**AVIS RELATIF À LA PROTECTION
CONTRE LES EVENTUELS EFFETS NOCIFS ET NUISANCES
PROVOQUÉS PAR LES RAYONNEMENTS NON IONISANTS
GÉNÉRÉS PAR DES ANTENNES ÉMETTRICES STATIONNAIRES**

Commune : NIVELLES - Exploitant : PROXIMUS

Référence exploitant : 67CDM_01

Rapport n° 3705 / 2024

Figure 2 : Vue en plan des installations d'antennes dans un rayon de 300 mètres autour de l'installation faisant l'objet de la demande d'avis

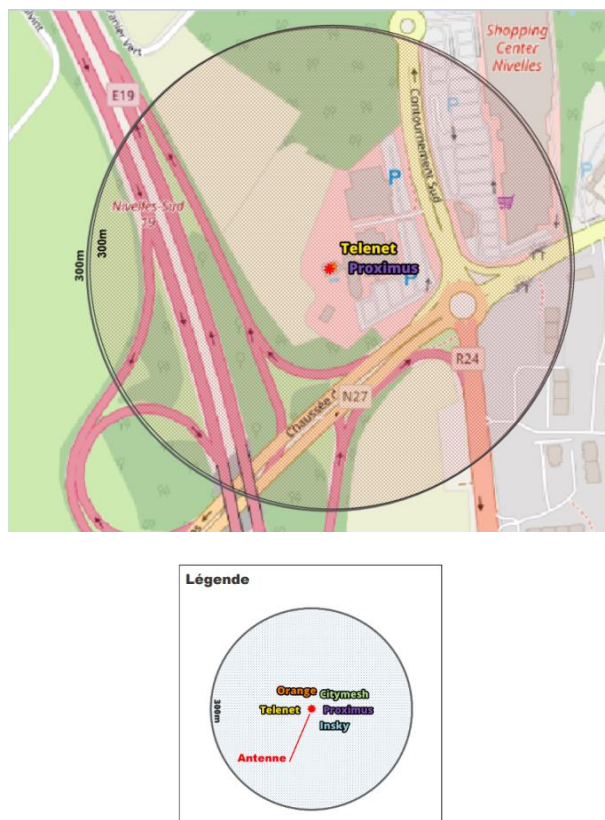
Le plan en projection verticale de la figure 2 indique la localisation des installations d'antennes émettrices stationnaires visées par le décret et situées dans un rayon de 300 mètres autour de l'installation référencée dans le paragraphe 2 et localisée au centre du cercle. Les données de localisation de ces antennes et les avis correspondant sont accessibles via le cadastre en ligne des antennes émettrices stationnaires⁸. Les installations prises en compte dans l'évaluation du respect de la limite cumulative sont les installations d'antennes émettrices déclarées en service par l'exploitant à la date du présent avis, à l'exception de l'installation référencée dans le paragraphe 2 et éventuellement d'autres installations ayant fait l'objet d'une demande d'avis à la même date et qui sont situées à l'intérieur de la zone de 300 mètres de rayon.

- il y a au plus 4 installations d'antennes émettrices stationnaires présentes dans la zone d'évaluation de 300 mètres de rayon représentée dans la figure 2, y inclus l'installation référencée dans le paragraphe 2 : la limite cumulative définie à l'article 4, §2 du décret est nécessairement respectée dans les lieux de séjour à l'intérieur de la zone d'évaluation de 300 mètres de rayon ;

- b) il y a exactement 5 installations d'antennes émettrices stationnaires présentes dans la zone d'évaluation de 300 mètres de rayon représentée dans la figure 2, y inclus l'installation référencée dans le paragraphe 2 et il existe, pour 3 ou 4 de ces installations, un avis attestant le respect de la limite abrogée de 3 V/m : la limite cumulative définie à l'article 4, §2 du décret est nécessairement respectée dans les lieux de séjour à l'intérieur de la zone d'évaluation de 300 mètres de rayon ;

- c) dans tous les autres cas, il a été vérifié que la limite cumulative définie à l'article 4, §2 du décret n'est pas dépassée dans les lieux de séjour sur base du nombre d'installations localisées dans la zone d'évaluation de 300 mètres de rayon représentée dans la figure 2, de leur localisation ainsi que des données inscrites dans la figure 1 et au paragraphe 4 du présent avis et dans les avis attestant le respect de la limite par installation ou de la limite abrogée de 3 V/m relatifs aux autres installations reprises dans la figure 2.

Compte tenu des considérations ci-dessus, il apparaît que l'intensité du rayonnement électromagnétique généré, dans les lieux de séjour situés dans un rayon de 300 mètres autour de l'installation référencée dans le paragraphe 2, par l'ensemble des antennes émettrices stationnaires de l'ensemble des exploitants du même site d'antennes émettrices stationnaires respecte la limite fixée à l'article 4, § 2 du décret.
